监理通知单

工程名称：温州乐泰 150MW 农光互补项目

编号：ZHJL-WZLT-TZD-059

事由：关于环网接地焊接安装的事宜

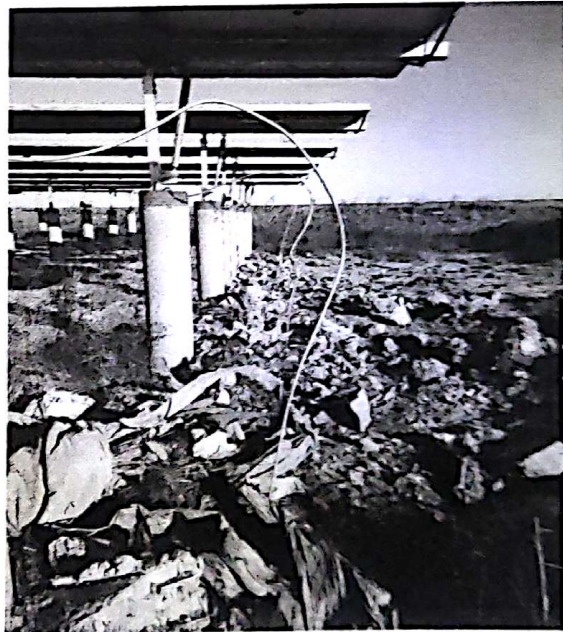
光伏区 35 号、36 号地、37 号地地未经监理项目部、业主项目部检查验收，擅自进行回填隐蔽。检查发现桩头接地引下线与水平接地体未连接。

要求：回填部分全部挖开，按设计要求施工安装，经验收合格后方可回填隐蔽。

所有隐蔽工程必须报监理项目部、业主项目部检查验收，否则，擅自隐蔽部分必须挖开检查。
